ZIR.271.3.2015

Odpowiedź na zapytania wykonawców

Wójt Gminy Jednoróżec działając na podstawie art.38 ust.1 i 2 ustawy Prawo zamówień publicznych (Dz.U. z 2013 r. poz.907 z późn.zm.) dokonuje odpowiedzi na następujące pytania dotyczące przetargu nieograniczonego pn. „Zakup i montaż stolarki okiennej i drzwiowej dla budynku Ochotniczej Straży Pożarnej w Jednoróźnie”

1. Brama z panelem aluminiowym (przeszklonym)
2. Brama z pojedynczymi oknami w panelu.

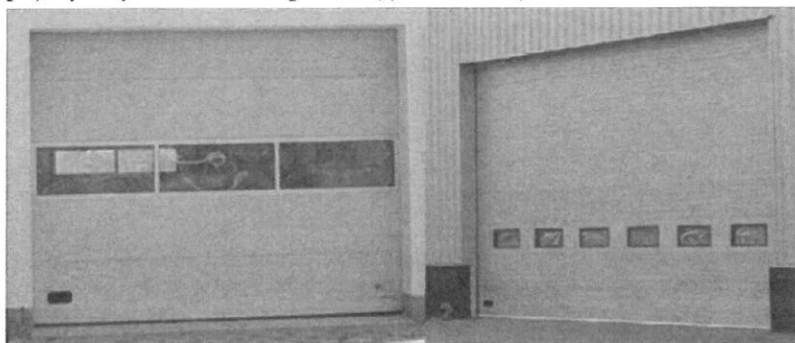
„Jakie przeszklenia mają być w bramach (2szt) - z panelem aluminiowym (rysunek nr 1) czy z pojedynczymi oknami w panelu (rysunek nr 2)?”

Przeszklenia bram garażowych – jak na elewacjach i wizualizacji.
